PRÉFET DE MAINE-ET-LOIRE

Objet : Avis sur arrêt de projet de PLU

Note technique

Plan Local d'Urbanisme du Lion d'Angers

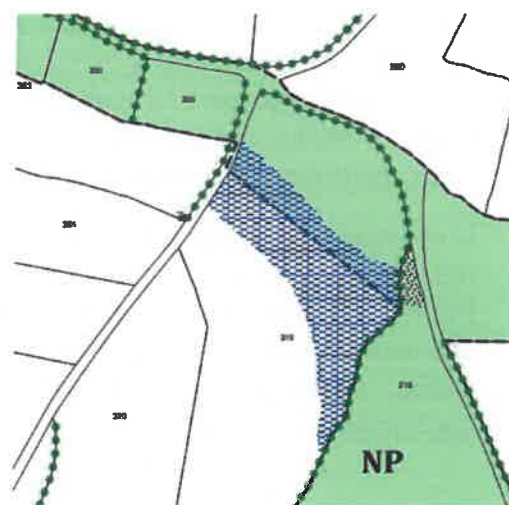
Le rapport de présentation Tome 3 fait mention d'un site où ont été auparavant stockés des déchets, au lieu-dit « Les Landes » (Cf.p.6) – un secteur où pourrait être conduite une extension de l'urbanisation à vocation résidentielle.

L'Agence Régionale de Santé incite la collectivité à faire montre d'une réelle prudence vis-à-vis d'un tel projet. En effet, selon le degré de pollution des sols considérés, **l'usage d'habitat peut se révéler incompatible** sur de tels terrains. Cette hypothèse n'est d'ailleurs pas écartée dans le rapport de présentation.

D'une manière générale, il est primordial que de tels sites demeurent parfaitement identifiés, notamment en cas de proximité immédiate avec les parties agglomérées – ce qui ici est notoirement le cas - de manière à en conserver la « mémoire » et éviter ainsi qu'à terme l'urbanisation ne les rejoigne, générant des risques tant de stabilité des sols que de salubrité.

Il est important de rappeler que **la qualité des sols doit s'avérer compatible avec l'usage que l'on compte en faire**.

Pour ce site des « Landes 6 », **le maintien en 2AU est indispensable** tant que les investigations à mener sur place n'auront pas permis de s'affranchir des risques sanitaires que peut entraîner une réutilisation à vocation résidentielle de ces terrains.
